Info Prodotto 1514

22 Maggio 2015

Segnalazione non conformità PL 3042

PL 3042

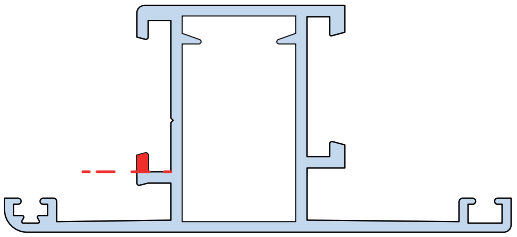
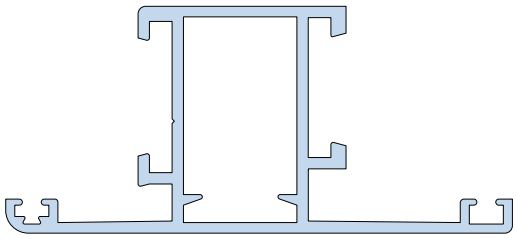
Causa disguido con l'estrusore dei profili, la matrice presenta i dentini della cava interna in posizione sbagliata, non permettendo l'inserimento del profilo nella punzonatrice per effettuare la lavorazione. Per risolvere la non conformità bisogna fresare il dentino come da immagine sotto.

Questa segnalazione è temporanea e riguarda solamente questa partita, pertanto le prossime forniture saranno corrette, con i dentini posizionati dalla parte giusta.

FORNITURA ATTUALE

FORNITURE FUTURE

Lavorabile con punzonatrice, senza fresatura
